Innspill til mulighetsstudie for gjenåpning av Aurevannsbekken

Fra Marit R. Løberg, VAV, 08.12.2022

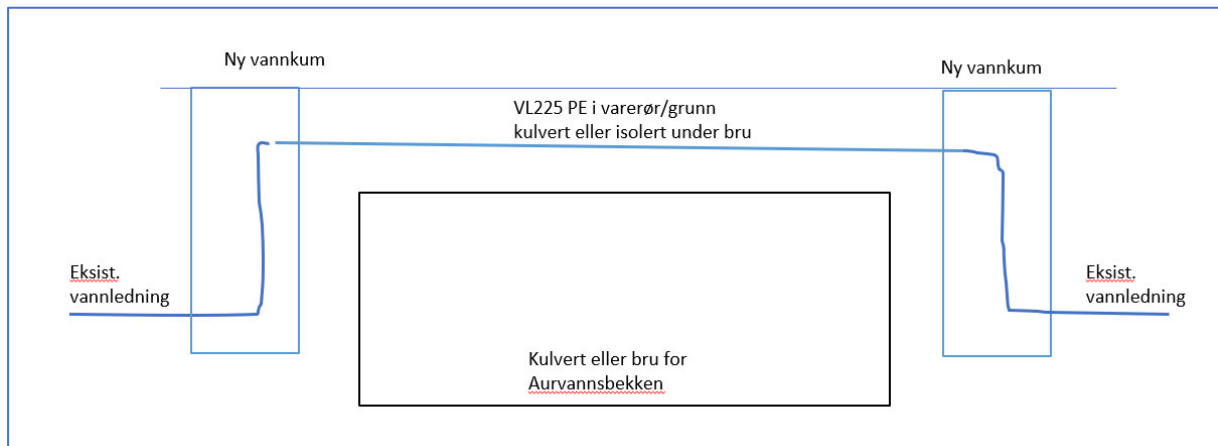
Planlagt åpning av Aurevannsbekken og bygging av bro/kulvert i Ammerudveien gir konflikt med følgende VAV-ledninger:

- 1) VL200 SJK og OV200 Bet fra 1965
- 2) VL200 SJK fra 2020
- 3) VL150 SJK, SP230 BET og OV230 BET fra 1967
- 4) SP230 BET og OV230 BET fra 1965

Kum 273510 ble bygget om i 2020. Under er tegning av kum (tegning 53872):

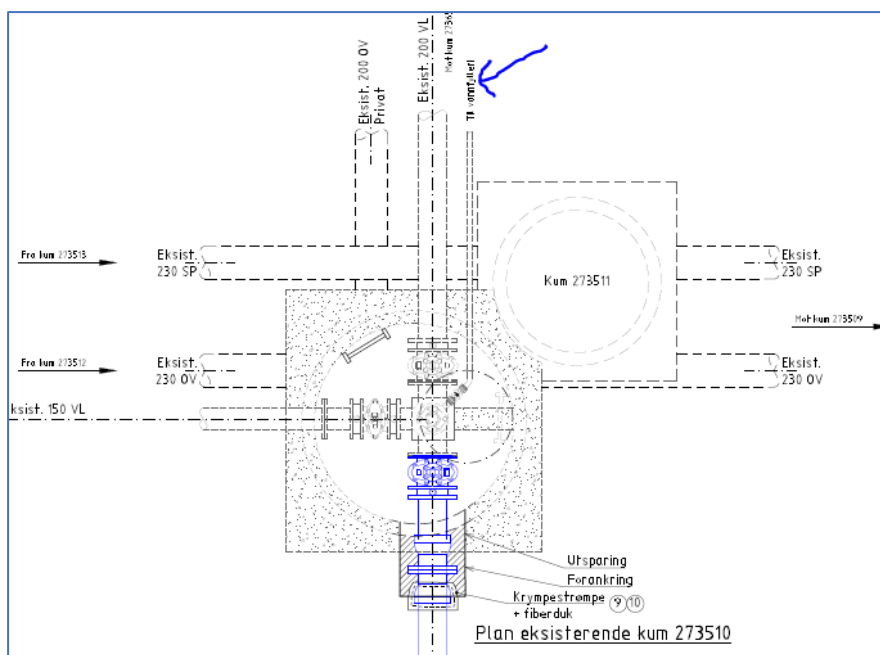
Her står «til vannfylleri» (blå pil). Dette må ivaretas fra en av de nye vannkummene (eller evt. utgå).

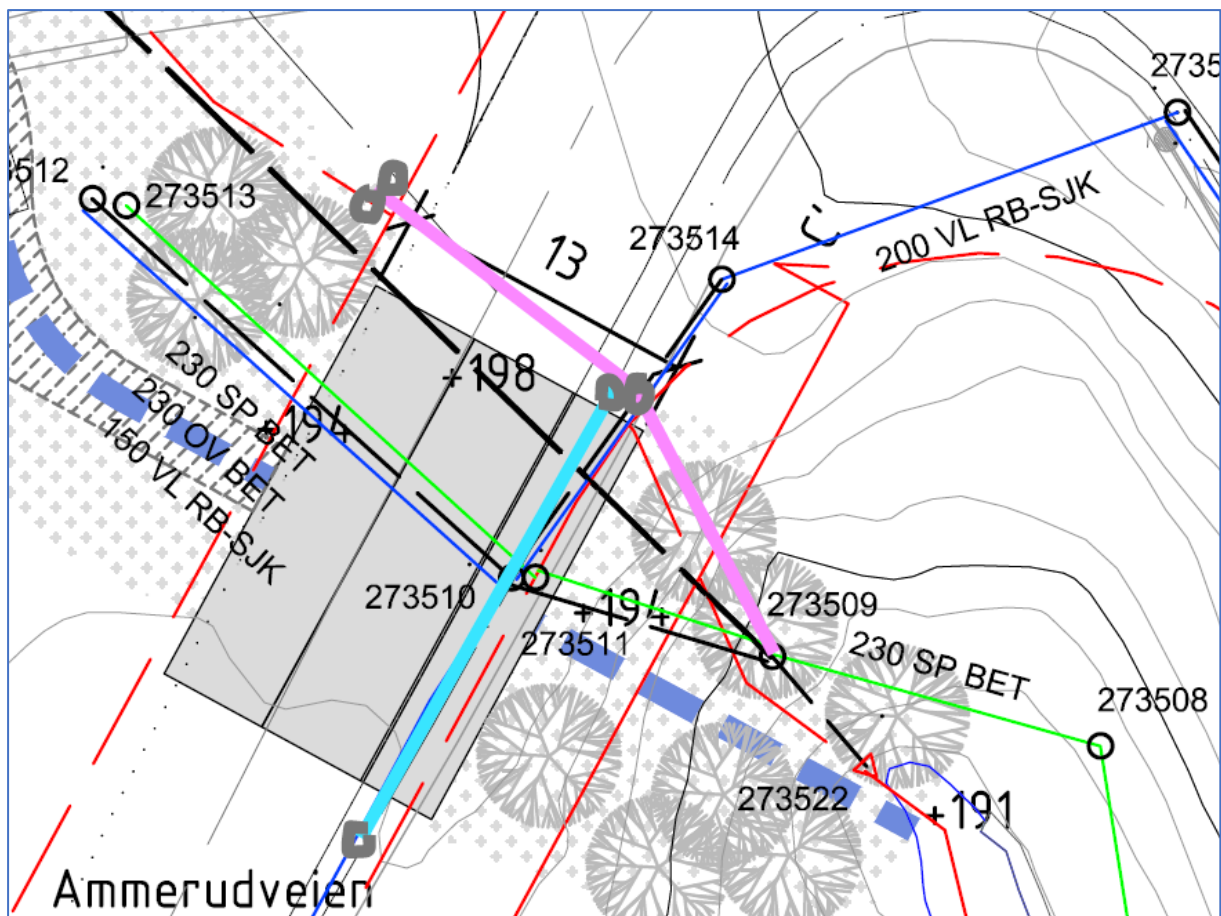
Konflikt 3, VA-ledninger mot nedlagte Huken steinbrudd:

Her har man i prinsippet to valg:

1. Legge om ledninger på nordsiden av brua.
2. Legge ned ledninger

Løsningen her avhenger av hva som skal skje på området til det nye steinbruddet. Hvis man ikke lenger trenger VA-ledningene her så kan de utgå, men dette må formelt godkjennes av VAVs drift. Alternativt legges de om fra f.eks. ny vannkum på nordsiden. Se skisse under med rosa ledninger. Da gjelder samme kostnadsprinsipp som for vannledningen omtalt over.
